**Stadt Aurich**

**45. Änderung des Flächennutzungsplanes**

**Abwägung der Stellungnahmen zur Beteiligung der Behörden und sonstigen Träger öffentlicher Belange gemäß § 4 (2) BauGB und zur Beteiligung der Öffentlichkeit gemäß § 3 (2) BauGB**

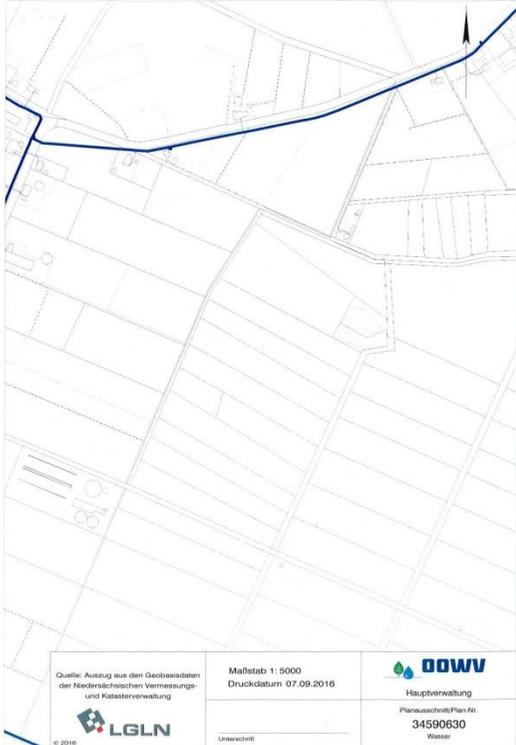
Nr.	Träger öffentlicher Belange Schreiben vom ...	Stellungnahme	Planungsrechtliche Vorgaben Abwägung/Beschlussempfehlung
	<p>Fortsetzung Bundesamt für Infrastruktur, Umweltschutz und Dienstleistungen der Bundeswehr, Infra I 3</p>	<p>Als Referenz zur Ausrichtung der Radiale und zur Ausmessung der Separationsabstände im Seitenwinkel dient folgende geographische Koordinate (WGS84): 53°28'00,963" Nord, 007°39'56,448" Ost</p> <p>Eine Einzelfallbetrachtung ist in jedem Fall erforderlich.</p> <p>b) Beeinträchtigung der flugsicherungstechnischen Anlagen am Militärflugplatz Wittmundhafen</p> <p>Um die Flugplätze der Bundeswehr wird i.d.R. neben einer Kontrollzone (Luftraum Klasse D; kontrollierter Luftraum) auch Luftraum der Klasse E für An- und Abflugverfahren vorgehalten. Im Luftraum der Klasse E dürfen Luftfahrzeuge sowohl im Sichtflug (Visual Flight Rules; VFR) als auch im Instrumentenflug (Instrument Flight Rules; IFR) gleichzeitig durchgeführt werden. Zudem gilt, dass für Luftfahrzeuge, die im Sichtflug im Luftraum der Klasse E unter 5.000ft ( ca. 1500 m) N.N. betrieben werden, kein permanenter und aktiver Betrieb eines Transponders (SIF/IFF Gerät) erforderlich ist. Ohne diesen Transponder-Betrieb entfällt jedoch für Bodenstationen die Möglichkeit, Flugziele mittels ihrer SIF/IFF-Abstrahlung als sogenanntes Sekundärziel auffassen zu können. Diese Luftfahrzeuge können daher nur mit einem aktiven strahlenden Radar als sogenannte Primärziele erfasst werden.</p> <p>Da diese Rahmenbedingungen auch auf den Militärflugplatz Wittmund zutreffen, hat der Verband entlang flugbetriebsrechtlicher Vorgaben der Bundeswehr (LufABw) u.a. zu berücksichtigen, dass für die maßgeblichen Korridore der An- und Abflugverfahren jederzeit eine Primärzielabdeckung durch das Flugplatzrundsuchradar (ASR) gewährleistet werden kann.</p> <p>Die vorgetragene Problematik bezüglich der Auswirkungen von Störfeldern bleibt nach wie vor bestehen und ist bei einer Vergrößerung der Störfelder aufgrund des nachhaltigen Verlustes der RADAR-Abdeckung aus flugbetrieblicher und flugsicherungsbetrieblicher Sicht als äußerst kritisch zu bewerten. Eine Vergrößerung oder Neuschaffung einer Störzelle, wäre als sehr kritisch anzusehen und nicht hinnehmbar.</p>	<p>Die Hinweise zu den flugsicherungstechnischen Anlagen am Militärflugplatz Wittmundhafen werden zur Kenntnis genommen.</p>
